GNA-BD-76-15
Panamá, 30 de diciembre de 2015

Asunto: Respuestas a solicitud de aclaratoria "Estudio de Impacto Ambiental Categoría III Proyecto Costa Norte"

A través de la presente remitimos para la revisión y consideración de su despacho las justificaciones e informes adicionales que dan respuesta a las aclaratorias solicitadas en la comunicación DIERORA-DEIA-AC-0262-2412-15 recibida por Gas Natural Atlántico S. de R.L. en fecha 28 de diciembre de 2015.

ESTUDIO DE IMPACTO AMBIENTAL CATEGORÍA III PROYECTO "COSTA NORTE"

Figura 3.1. Diseño del sistema de difusores en la tubería de descarga

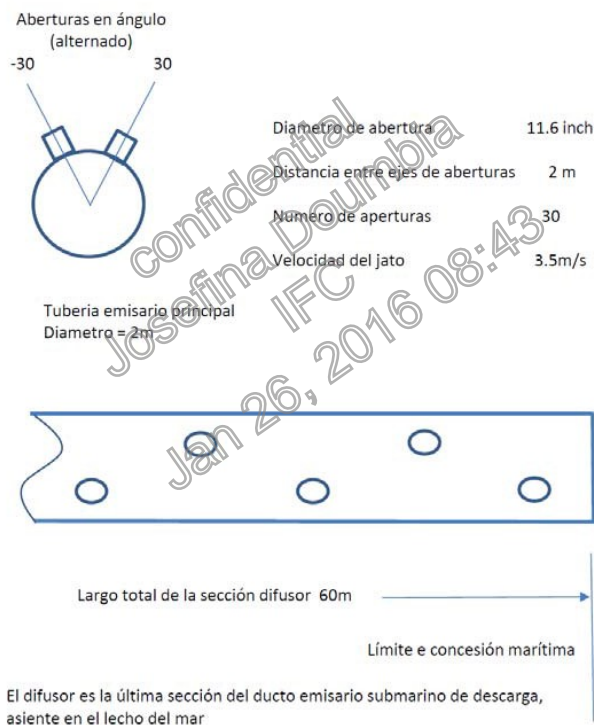
3. El punto 5.4.1.1. Terminal de Suministro de LNG, Agua de Refrigeración, página 133-134 del EsIA describe lo siguiente: “se instalará un sistema de agua de refrigeración para enfriamiento de los cilindros y aceites de lubricación de los compresores del BOG. El agua de refrigeración es una mezcla 50/50 de agua y etileno-glicol. La planta de ciclo combinado estará funcionando usando para refrigerar el circuito cerrado del sistema de vapor de agua del sistema de refrigeración con agua de mar, tomando agua del mar, haciéndolo pasar por el condensador donde se enfriará el vapor y volviendo al mar con un incremento de su temperatura:

Para disminuir la temperatura de descarga en el agua de mar, se ha considerado una solución que consiste en una tubería de descarga colocada sobre el lecho del mar en el área de dragado a una profundidad de 14 metros, equipada de difusores, cuya disposición preliminar se muestra en la Figura 3.1. Se prevé que en los últimos 60 metros del trayecto de tubería se coloquen 30 boquillas de descarga dirigidas hacia arriba con ángulos alternados de $\sim 30^\circ$, separadas 2 metros entre sí, para permitir la rápida dispersión y mezcla del flujo de salida con el agua de mar. Esta solución permite reducir la temperatura de descarga de 38 grados (10 grados por encima de la temperatura de sitio) y garantizar una descarga con variación de ± 3 grados centígrados según lo solicitado por la Norma COPANIT DGNTI-COPANIT 35-2000, al considerar una distancia de 97 metros como zona de mezcla. Dado que la norma no establece la distancia a la cual se mide la variación de la temperatura, se han realizado los mayores esfuerzos por optimizar la distancia de cumplimiento mediante el uso de difusores, técnica que ha sido ampliamente probada en proyectos internacionales y nacionales, que han sido aprobados previamente por el Ministerio de Ambiente. El perfil de la temperatura en la zona de descarga fue modelada detalladamente considerando los datos de corrientes y mareas de la zona, a través de una aplicación CORMIX, modelo que se detalla en profundidad en anexo 9-3 del Estudio de Impacto Ambiental y se incluye en el Anexo 3.1. de este informe.

Figura 9.1. Cuadrantes de disposición del material dragado

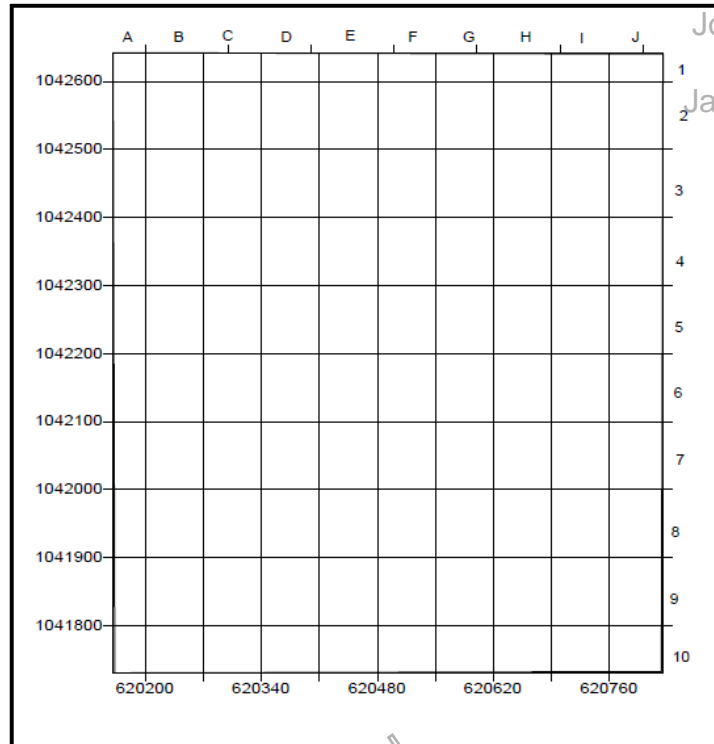
9. El punto 6.3.1. Descripción del Uso de Suelo, Sitio de Disposición, Página 215 del EsIA enuncia lo siguiente: "Esta zona según el Plan de Uso de la ACP está designada como área de anclaje para los barcos que esperan su paso por el canal y ha sido identificada con anterioridad por la

La planeación y secuencia de la descarga de material producto del dragado en la zona de vertido propuesta contempla aproximadamente 350 descargas, aunque se ha previsto que el alcance del proyecto sería de 200 descargas hasta completar el volumen total a dragar de 3.5 Millones de Metros cúbicos (cada una de aproximadamente 17.500 metros cúbicos). Toda vez que se hayan realizado esas descargas, se procederá a realizar una nueva planeación, en caso que sea necesario.
